電源開発株式会社
大間原子力発電所

意見聴取会指摘事項について
(地質関係)

平成16年8月
原子力発電安全審査課

図-3.1 試掘坑における筋状組織の分布
3-2

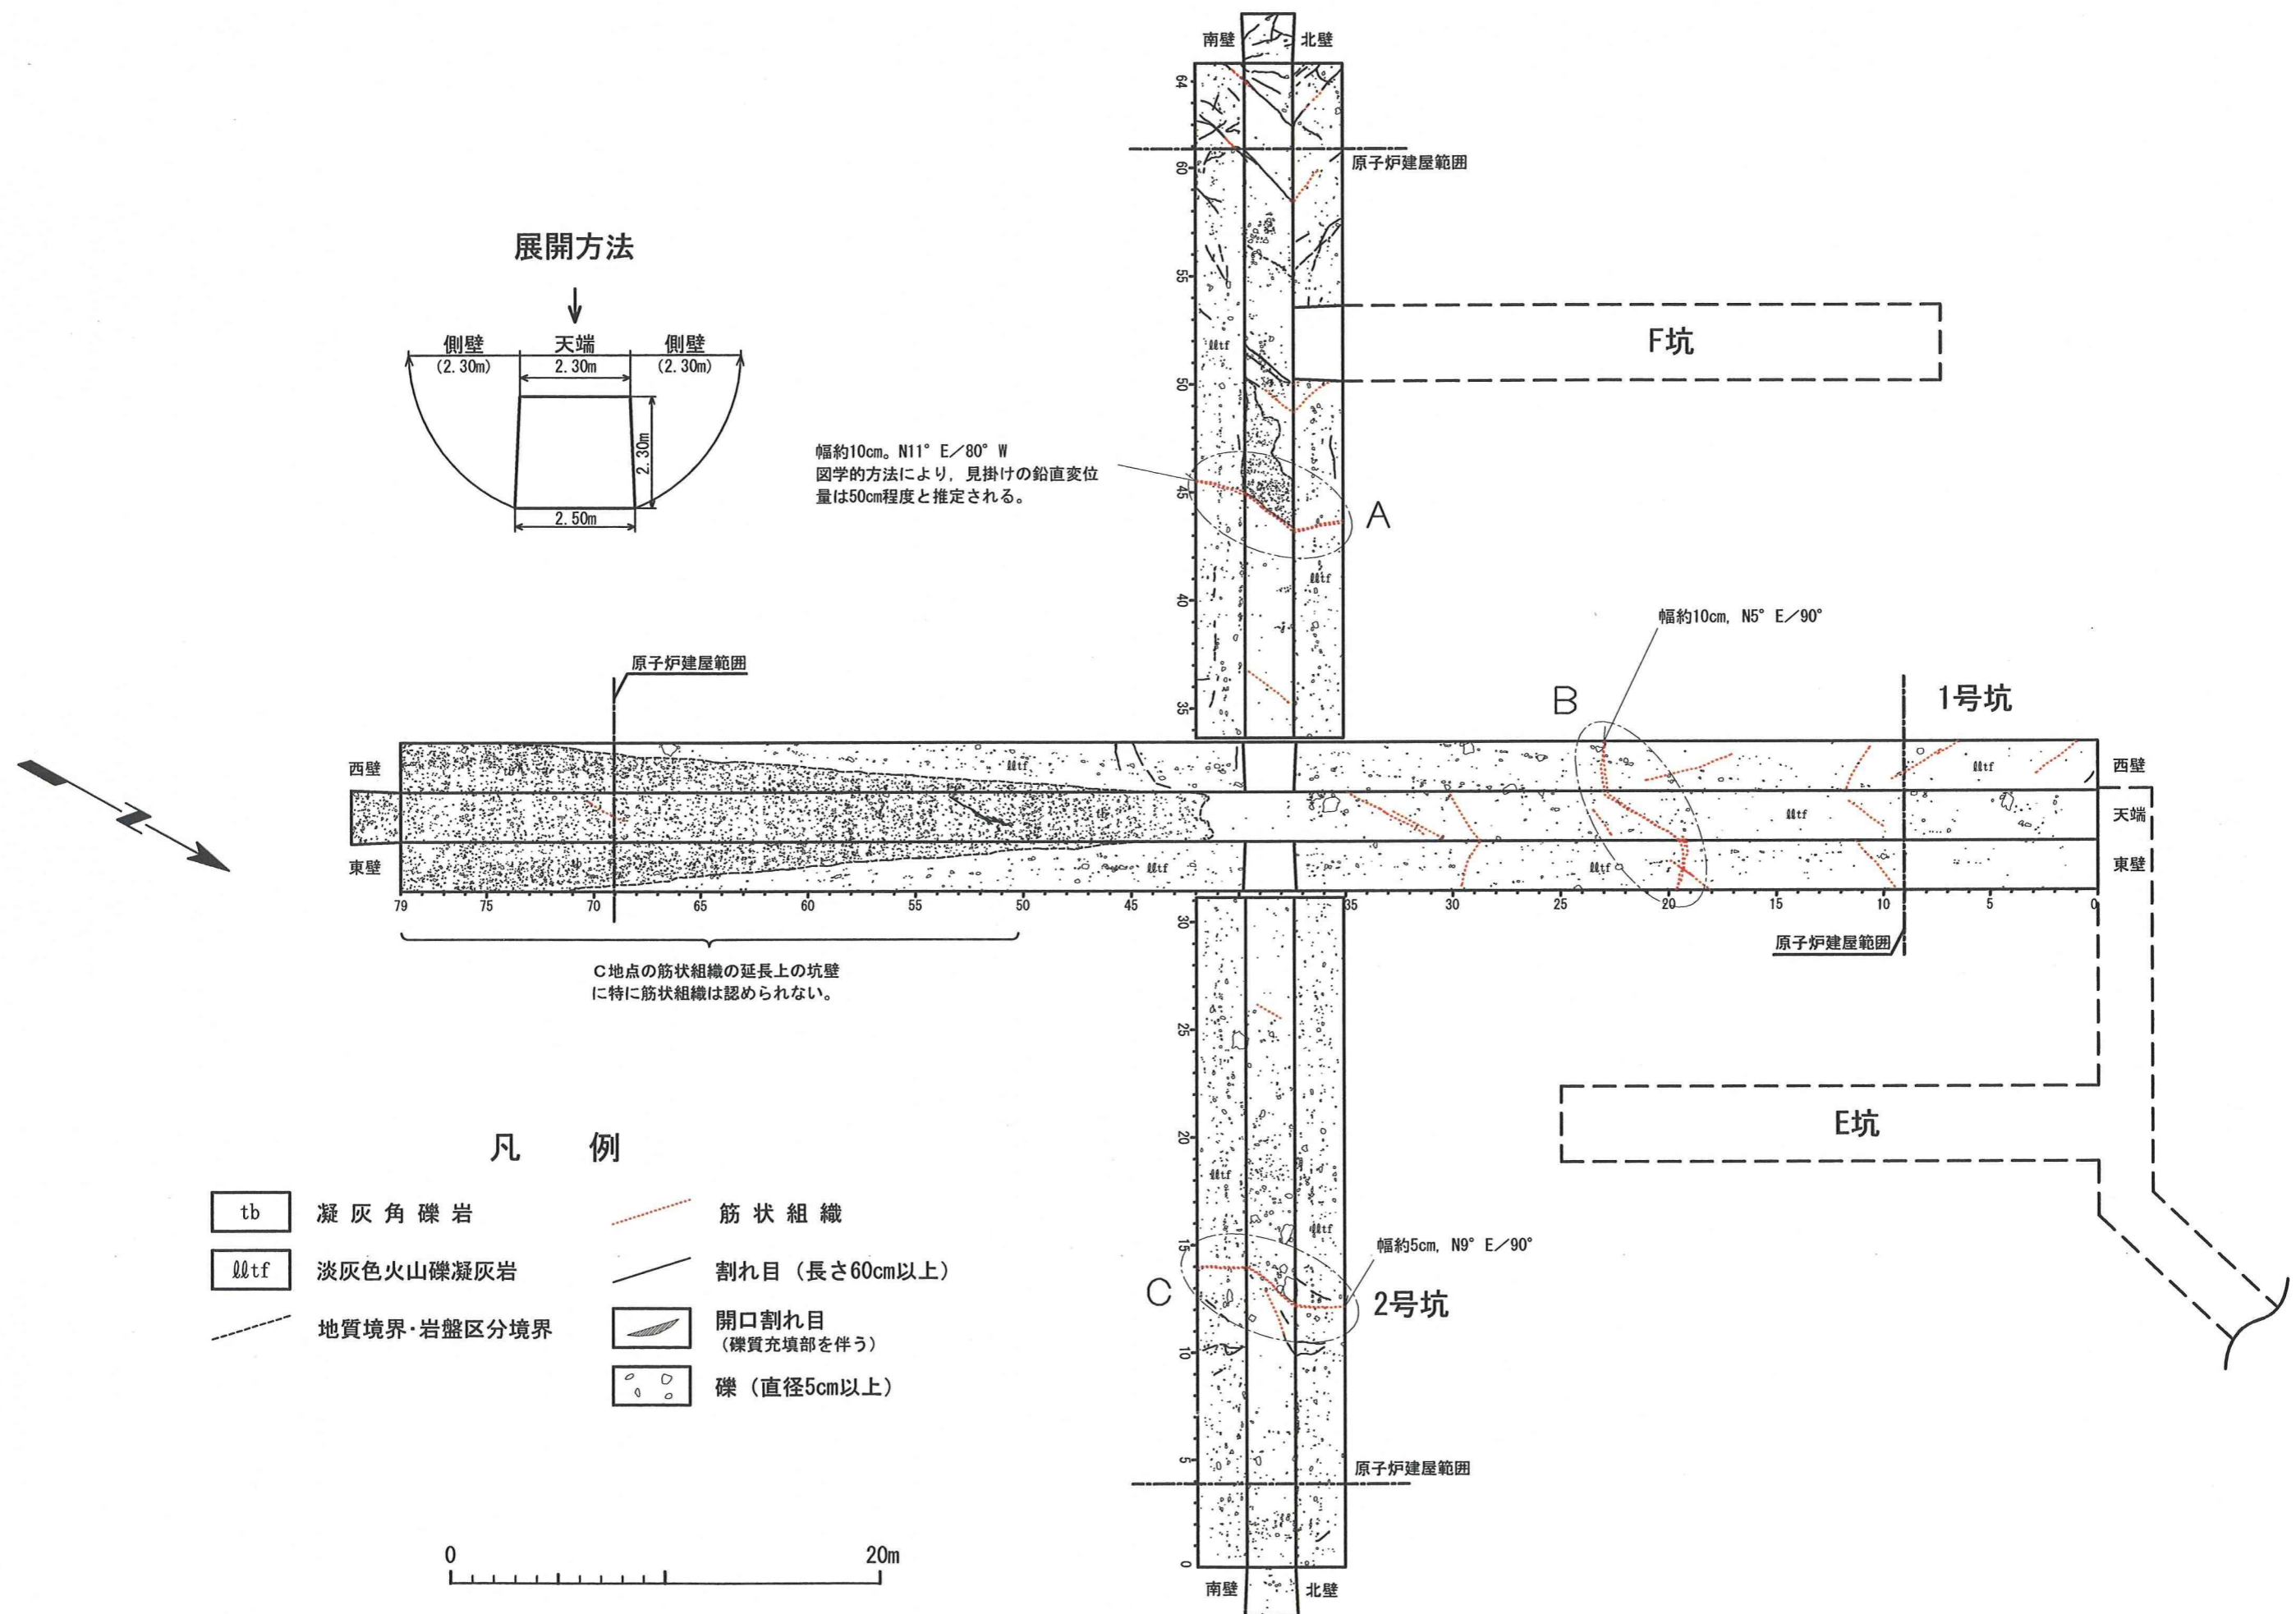
- 1) 試掘坑内で観察された淡灰色火山礫凝灰岩の筋状組織の変位の記述を，適切に修正すること。

筋状組織の分布を図-3.1 に示す。筋状組織の多くは、連続性が乏しいものが多く、試掘坑の両側壁、天端の3面で連続性が見られるものは、A～C地点の3箇所である。

また、筋状組織の幅の頻度分布を図-3.2 に示す。筋状組織の幅は数cm未満のものが大半であり、10cm以上のものは少ない。約10cmの幅を持つ筋状組織は図-3.1のA、B地点で見られ、いずれも坑壁の3面で観察される。そのうち、A地点のものは、図学的方法により、見掛けの鉛直変位量が50cm程度と推定され、B地点のものについては、幅がA地点と同様に約10cmであること、走向・傾斜がほぼ同じであることから、その見掛けの鉛直変位量も同じく50cm程度と推定している。

以上のことから、申請者は試掘坑内で見られる筋状組織の見掛けの鉛直変位量は最大で50cm程度と推定している。
